**Avis délibéré de la mission régionale d'autorité
environnementale sur le projet de requalification du site
du Montenvers et du nouvel accès à la Mer de Glace sur
la commune de Chamonix-Mont-Blanc (74) présenté par
la communauté de communes de la Vallée de Chamonix-
Mont-Blanc**

Avis n° 2021-ARA-AP-1200

Avis délibéré le 27 septembre 2021

Figure 7 : Zone de stockage des matériaux (source : dossier et Géoportail des Savoie)

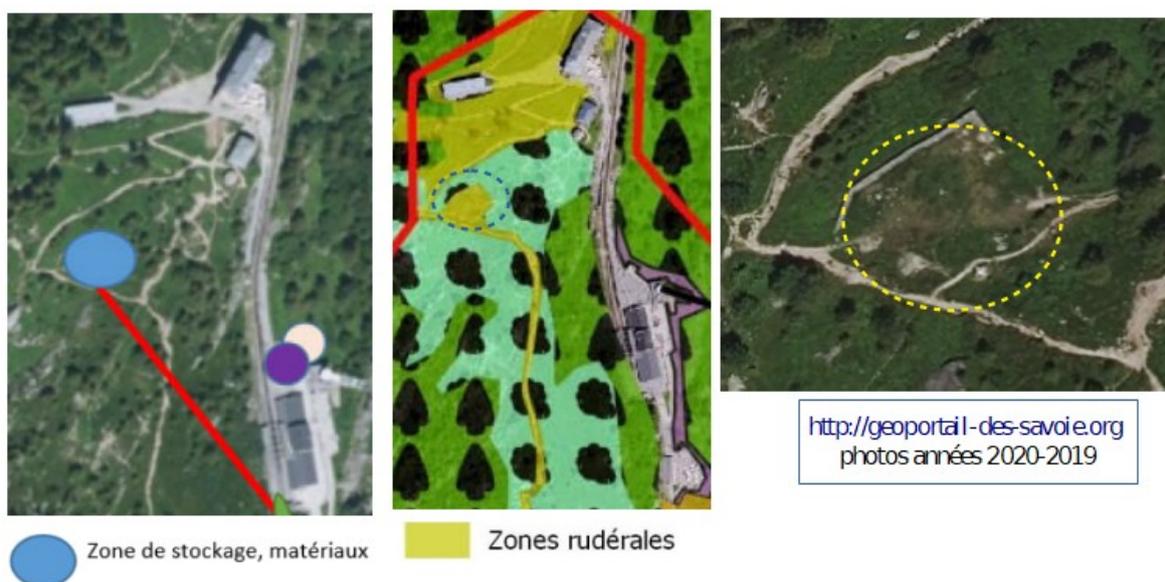
La zone de stockage des matériaux ne fait pas l'objet d'une description précise de l'état initial de l'environnement (habitats, faune et flore, avec des documents photographiques). L'étude d'impact doit confirmer l'absence d'enjeux environnementaux pour la zone de stockage des matériaux (voir figure 7) et pour la zone d'évacuation des déblais grossiers excédentaires du chantier.

- **d'analyser les incidences sur l'avifaune du démantèlement de l'accès actuel à la Mer de Glace et du garde-corps en verre sur la terrasse, avec un dispositif de suivi ;**
- **d'analyser les enjeux environnementaux sur la zone de stockage des matériaux et la zone d'évacuation des déblais.**

Figure 8 : Projections du retrait de la Mer de Glace à partir des données du Giec de 2013 (source : dossier)

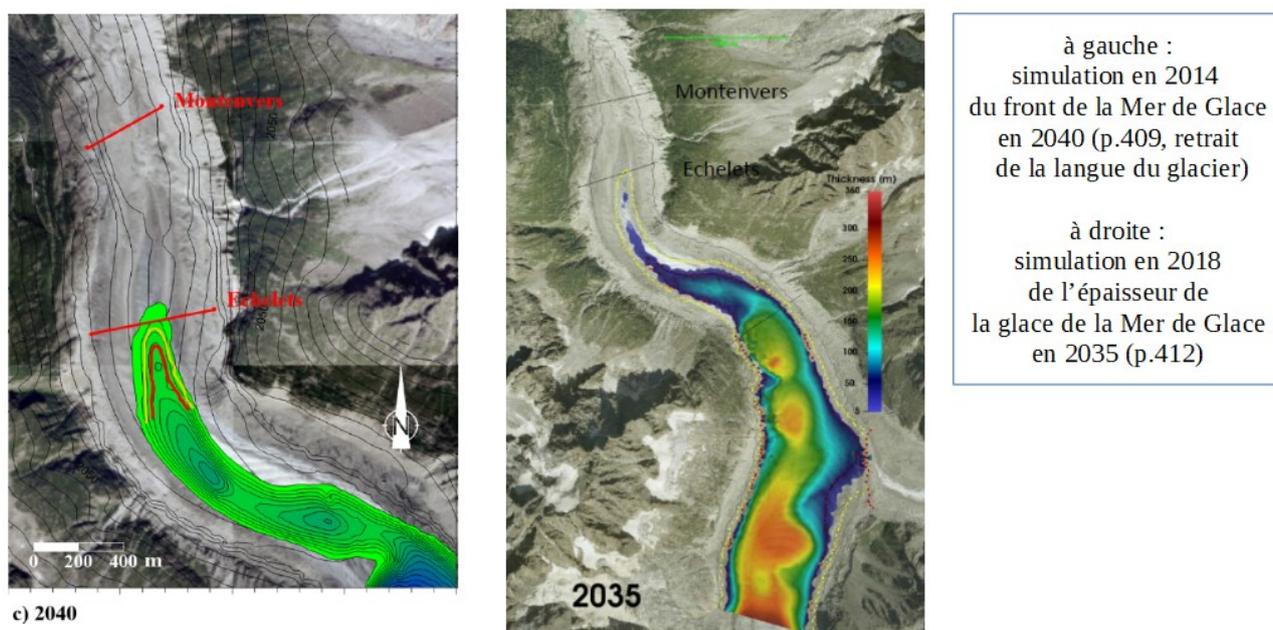
Le front du glacier devrait ainsi atteindre le niveau de la nouvelle gare aval et de la nouvelle grotte de glace (secteur des Échelets) dans un futur proche, d'ici 10 ans (2030 à 2035²⁷, voir figure n°8).

Dans la mesure où les dernières données du Giec, publiées en août 2021, tendent à remettre en cause les *scenarii* optimistes de 2013, les projections qui ont été réalisées en 2018 à partir de ces *scenarii* doivent être actualisées²⁸.

Figure 9 : Localisation de la nouvelle gare aval (source : photographie du dossier)

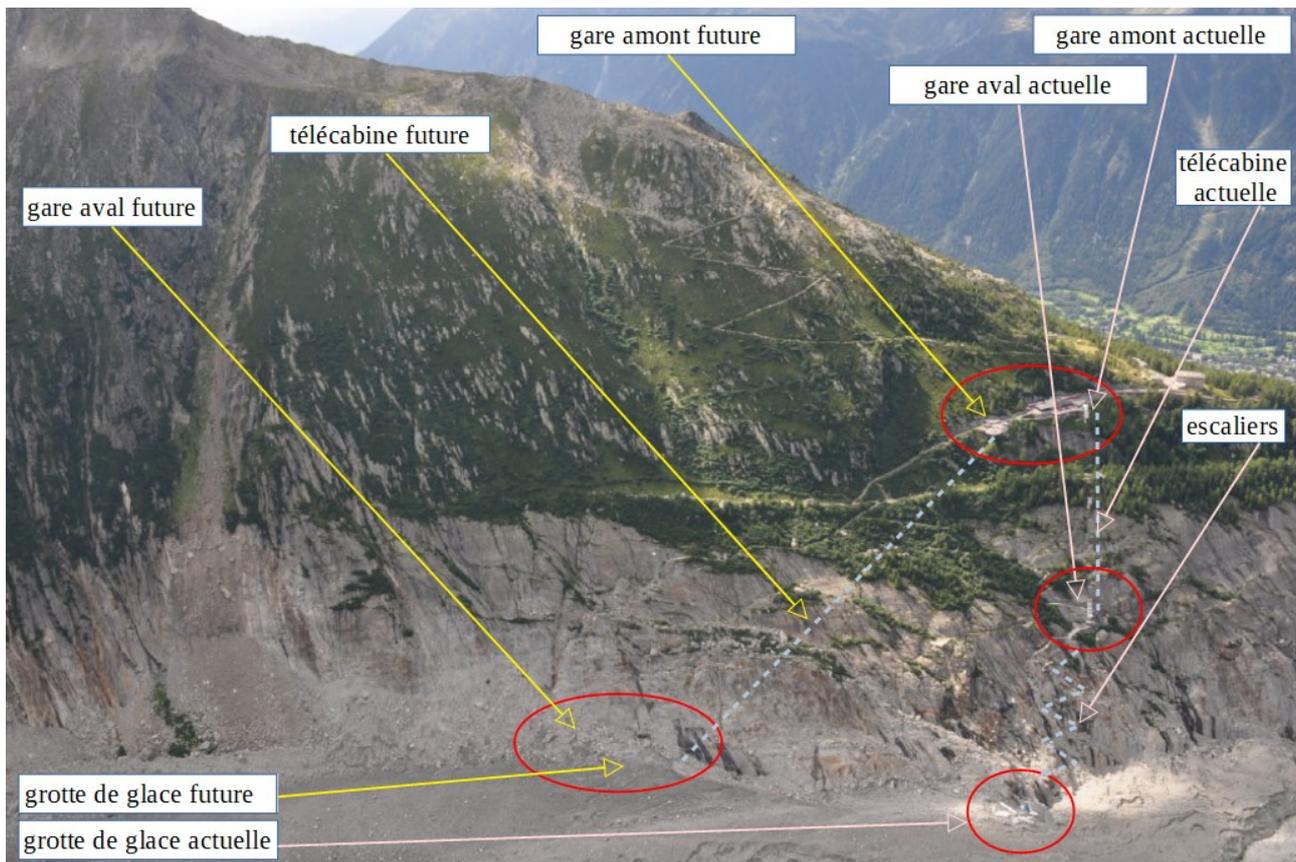
Le dossier comprend une carte qui localise des reconnaissances géotechniques réalisées en automne 2019 au niveau de la gare aval (pages 91-92). Cette carte mérite d'être complétée pour localiser le choix final de la gare aval, dans la mesure où sa localisation a évolué entre fin 2019 (*scenario* n°3), mars 2020 (*scenario* n°4) et septembre 2020 (*scenario* n°5, voir figure n°9²⁹).

29 Ce report graphique est d'autant plus nécessaire que les localisations de la gare aval varient d'une carte à l'autre, voir étude d'impact cartes p. 272 et 367.

- **localiser sur les cartes le site exact d'implantation de la nouvelle gare aval ;**
- **mieux caractériser le risque de décompression du massif rocheux, avec des projections jusqu'à la disparition du glacier au niveau des Échelets, et ses conséquences ;**
- **reformuler la mesure de surveillance de la décompression du massif rocheux en mesure de suivi au lieu de mesure de réduction (MR3) ;**
- **étudier les risques de chutes de séracs, de vidange de poches d'eau intraglaciaires et de lacs proglaciaires, de dérapage du glacier au niveau de la gare aval jusqu'à la disparition du glacier au niveau des Échelets.**
